VYSVĚTLENÍ ZADÁVACÍ DOKUMENTACE č. 2 PRODLOUŽENÍ TERMÍNU PRO PODÁNÍ NABÍDEK

Zadavatel	město Louny
sídlo:	Mírové náměstí, čp. 35, PSČ 440 01, Louny
zastoupený:	Ing. Petrou Kotkovou, vedoucí odboru komunitního rozvoje a participace
IČO/ DIČ:	00265209 / CZ00265209
profil:	https://zakazky.mulouny.cz/
Zástupce pověřený organizací zadávacího řízení:	Mgr. Ing. Robert Hebký, advokátní kancelář advokat@hebky.cz
IČO:	64010082
sídlo:	Václava Řezáče 315, PSČ 434 01 Most
Název veřejné zakázky:	ZŠ Školní – stavební úpravy kuchyně - III
Režim a druh zakázky / řízení:	nadlimitní / stavební práce / otevřené řízení
Zahájení řízení:	01.10.2024 odesláním do VVZ, resp. do TED

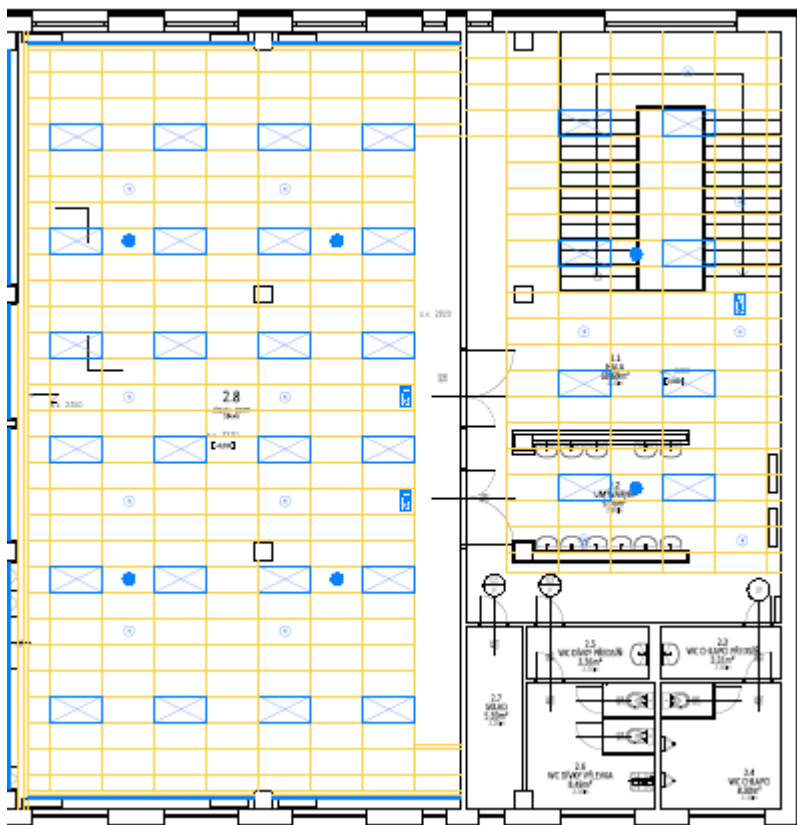
DOTAZ č. (4): V zadávací dokumentaci část "2.1 Předmětem zakázky" je specifikováno, že součástí části "Chladicí boxy v 1.NP" má být "instalace systému chlazení a mražení".

Systému chlazení a mražení není uveden ve výkazu výměr ani specifikován v projektové dokumentaci. Má být "instalace systému chlazení a mražení" součástí stavebních prací nebo patří do části "gastra zařízení"?

instalace systému chlazení a mražení, dopojení ZTI a odvodu kondenzátu, připojení na elektroinstalaci

ODPOVĚĎ: Předmětem plnění/díla dle této zakázky je dodávka a montáž PUR panelů a dveří. Ostatní dodávky související s uvedením do provozu chladicích a mrazicích boxů není součástí plnění této zakázky. Tuto část bude realizovat jiný dodavatel.

Pouze pro úplnost zadavatel upřesňuje pojem „Kompletizovaná dodávka“, která bude součástí dodávky gastru, a znamená kompletní funkční realizaci chladicích a mrazicích boxů, systémový PUR box s dveřmi, systém chlazení/mražení včetně kompresorů, vedení chlazení, jednotky chlazení/mražení, příslušné rozvaděče a regulace/obsluha.
